<table><tr> <td colspan="3" style="text-align: center;">COMUNE DI BIBBONA</td> </tr></table>

1. OSSERVAZIONE al seguente atto:

1 Variante quinquennale al Regolamento Urbanistico- Terzo Regolamento Urbanistico

SCHEDA OSSERVAZIONE N.1 DI 1

Tav 2a – DISCIPLINA DEI SUOLI

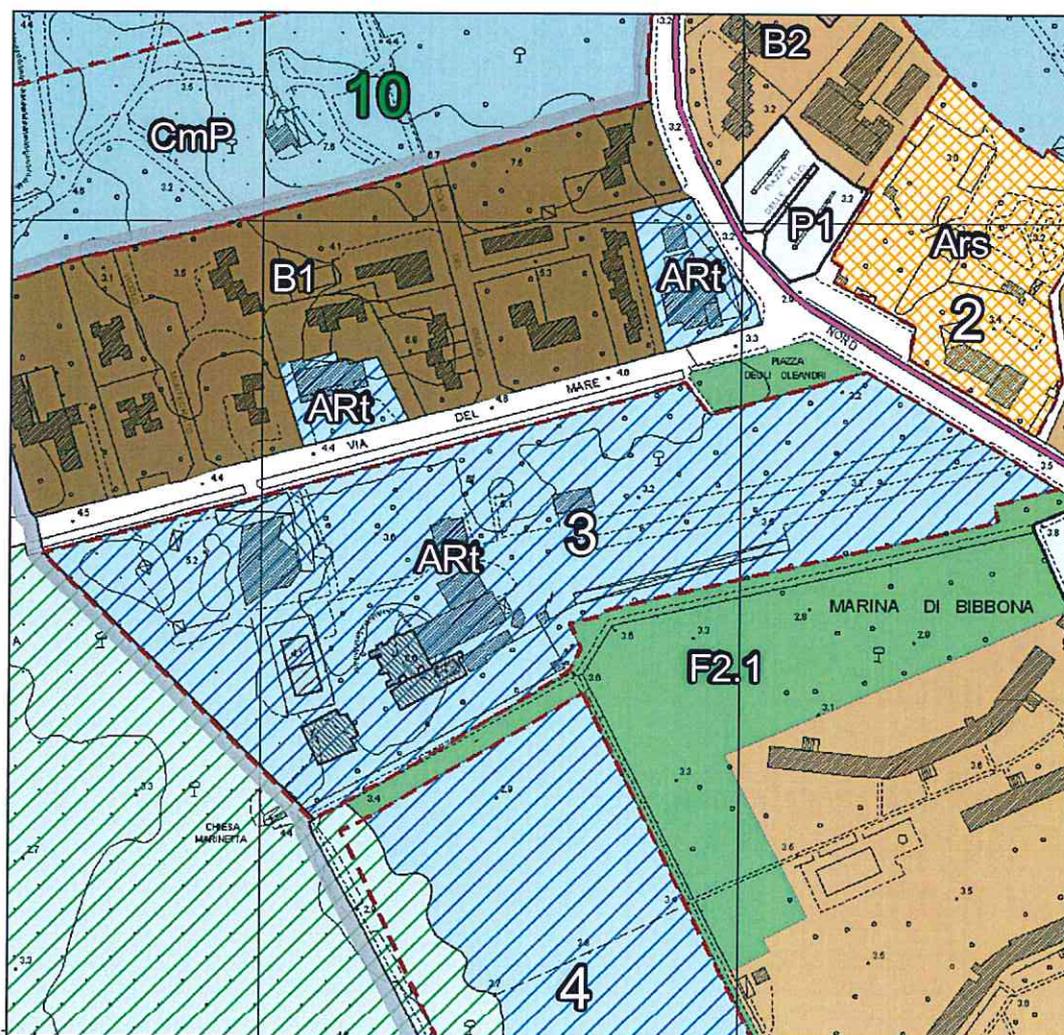
Scopo dell'osservazione è quello di adeguare l'intero contenuto della scheda norma ai futuri investimenti nel settore turistico ricettivo programmati dall'Azienda;

1) Integrare gli << OBIETTIVI>>: per mantenere una posizione leader sul mercato dell'offerta turistica internazionale (in concorrenza con tutti i paesi che si affacciano sul Mediterraneo), l'Hotel Marinetta ha la necessità di poter disporre di circa 30 "suite", cioè di unità di pernottamento spaziose, dotate di un confortevole angolo soggiorno, che possano ospitare comodamente 3-4 persone (e quindi con due camere per ogni unità di pernottamento), che si traduce in un aumento di altri 50 posti letto, oltre quelli già ammessi con il 2° RU;

2) Integrare gli << INTERVENTI AMMESSI>>: lo spazio destinato ad accogliere la clientela esterna all'Hotel, che può usufruire delle attività di ristorazione e somministrazione bevande con specifica licenza commerciale, deve essere il più "vicino" possibile alla pubblica via, al fine di essere "visibile e invitante"; ecco perchè si chiede di poter posizionare strutture pertinenziali (verande, tettoie, ecc..) fino sul confine con la pubblica "via del Mare" e comunque ad una distanza da essa inferiore ai 5,0 mt.

3) Integrare le << CONDIZIONI ALLA TRASFORMAZIONE>>: considerato che il parco dell'Hotel Marinetta è già densamente piantumato con alberi di alto fusto, si chiede di integrare una delle "condizioni alla trasformazione", inserendo la possibilità di mettere a dimora gli alberi sostitutivi in altro sito di pubblico interesse indicato dal Comune o, in caso di manifesta impossibilità, di poter monetizzare la mancata piantumazione.

4) Integrare le << MITIGAZIONI AMBIENTALI>>: considerato quanto evidenziato al precedente punto 3), si chiede di adeguare il paragrafo, togliendo l'obbligo di "piantumazioni intensive", non essendoci aree libere, e precisando che gli interventi di "nuova costruzione", in quanto ammessi, necessariamente riducono le aree permeabili, fermo restando il limite imposto dalla vigente normativa regionale in materia.

di integrare la scheda norma n°3 dell'UTOE 1C.1 sulla base di quanto sopra esposto e, in particolare, sul modello del facsimile allegato.

PARAMETRI URBANISTICI	Superficie dell'area mq. 34.491
POSTI LETTO ATTUALmente assegnati	276 318 (cioè 276+42 come indicato nel II° R.U.)
POSTI LETTO AGGIUNTIVI	42 50

FUNZIONI AMMESSE	Attività ricettiva (AR) – Albergo.
OBBIETTIVI	Obiettivo dell'intervento è l'ampliamento della ricettività di massimo 42 posti letto , al fine di garantire le opportunità di competitività dell'azienda ed estendere l'apertura a tutto l'anno. <i>in particolare sul fronte dell'offerta di "suite"</i>
INTERVENTI AMMESSI	Gli interventi ammessi sono: <ul style="list-style-type: none"> - interventi fino alla categoria ristrutturazione urbanistica (E4) - ampliamento – nuova costruzione
CONDIZIONI ALLA TRASFORMAZIONE	L'intervento di ampliamento dovrà avvenire senza pregiudicare gli impianti arborei esistenti e in caso di necessità per ogni albero di alto fusto abbattuto debbono essere ripiantumati 3 , non potranno tuttavia essere abbattuti alberi nella parte più prossima al mare considerata la funzione difensiva esercitata da questi. Il fabbricato di nuova costruzione o l'eventuale sopraelevazione non dovrà raggiungere quote superiori a quelle della chioma degli alberi di alto fusto presenti. <i>dovranno esserne ripiantumati 3, compatibilmente con lo spazio libero a disposizione; in mancanza per ogni albero che non potrà trovare la sua sistemazione in loco, il Comune potrà chiederne la collocazione in altro sito pubblico o chiederne la monetizzazione, quantificata in di € 150,0 a pianta.</i>

PRESCRIZIONI ED INDICAZIONI PROGETTUALI	
STRUMENTO D'ATTUAZIONE	Intervento diretto convenzionato.
MITIGAZIONI ED ADEGUAMENTI AMBIENTALI	Opere di compatibilizzazione paesaggistico-estetica. Piantumazioni intensive delle aree libere con vegetazione esistente. <i>dove possibile in base a specifica relazione agronomica.</i> Verifica del dimensionamento delle condotte dei reflui ed eventuale loro adeguamento. Integrazione della vegetazione presente, riduzione delle superfici impermeabili. <i>compatibilmente con gli interventi di nuova costruzione ammessi.</i> Schermature vegetali e sistemi costruttivi per la riduzione del rumore.

ulteriori 50 posti letto oltre agli attuali 318

Possibilità di realizzare ampliamenti di edifici esistenti ad una distanza inferiore ai 5,00 ml dalla recinzione di via del mare, solo se destinati ad attività connesse ai pubblici esercizi aperti al pubblico: ristorante e bar.
